事 務 連 絡

平成20年2月6日

株式会社ベルーナが輸入した電動ベッドの無償改修について

電動ベッド（ネオ・ユニバーサル、ユニバーサルV、ユニバーサルVI、ユニバーサルVII、
ユニバーサルDX）ご愛用のお客様へ

(参考：電動リクライニング式スプリングベッド『ネオ・ユニバーサル』)

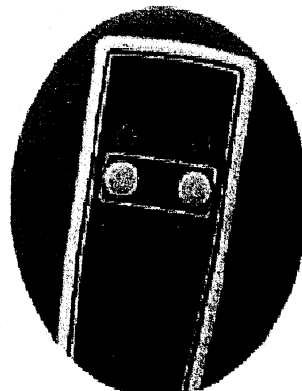
- ① リモコンの設計に安全性が不足していたこと
- ② ベッドマットの挟み込み力が著しく大きいこと
- ③ ベッド背部に幼児が入り込むスペースがあり、実際に入ってしまったこと
- ④ リモコンに不具合がある状態で使用されたこと

- ① 主電源の設置
- ② リモコンボタンの凹型化(現行タイプは凸型)
- ③ リモコンボタンの強度強化
- ④ 防水対応
- ⑤ 注意喚起シールの貼り付け

- ① フレームの間に手や頭を挟んでもモーターによる強制的な力が加わらない駆動装置構造の取り付け
- ② セイフティ・ネットの取り付け（フレーム部分）
- ③ 注意喚起シールの貼り付け

現在ご使用中のリモコン及び駆動装置を交換し、さらにセイフティ・ネットを設置いたします。詳細につきましては現在、調整を進めております。対象商品をご購入いただきましたお客様には、別途ご案内させていただきますのでお手元に案内が届くまでお待ちいただけますようお願い申し上げます。
